SERVICE INFO – INA 0108

Odstranění hluku v oblasti pohonu vedlejších agregátů

Výrobce:	Opel
Modely:	Astra H, Signum, Vectra C, Zafira B
Motor:	Z18XER
Obj. č.:	535 0143 10

Obrázek 1: Výměna pevné řemenice za alternátorovou volnoběžku

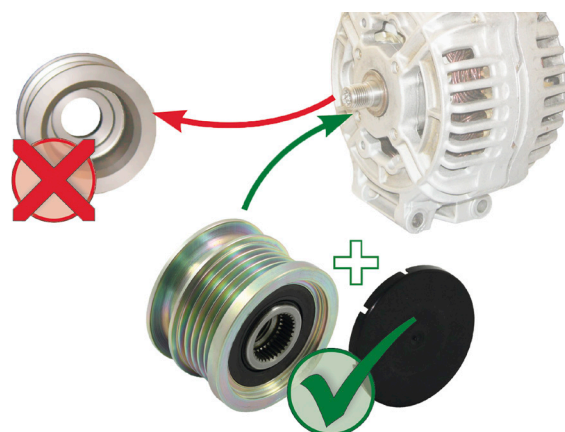
Silné vibrace klínového žebrovaného řemenu mohou u výše uvedených vozidel s tuhou řemenicí alternátoru vést k intenzivnímu hluku.

Jako technické řešení nabízí Schaeffler Automotive Aftermarket pro tato vozidla alternátorovou volnoběžku. Ta snižuje dynamické zatěžování pohonu přídatných agregátů a zamezuje tak vzniku hluku.

Schaeffler Automotive Aftermarket doporučuje u příslušných vozidel přestavět pevnou řemenicí alternátoru za alternátorovou volnoběžku 535 0143 10. Pozor: Bezpodmínečně je nutné dbát na přiložené instalační pokyny!
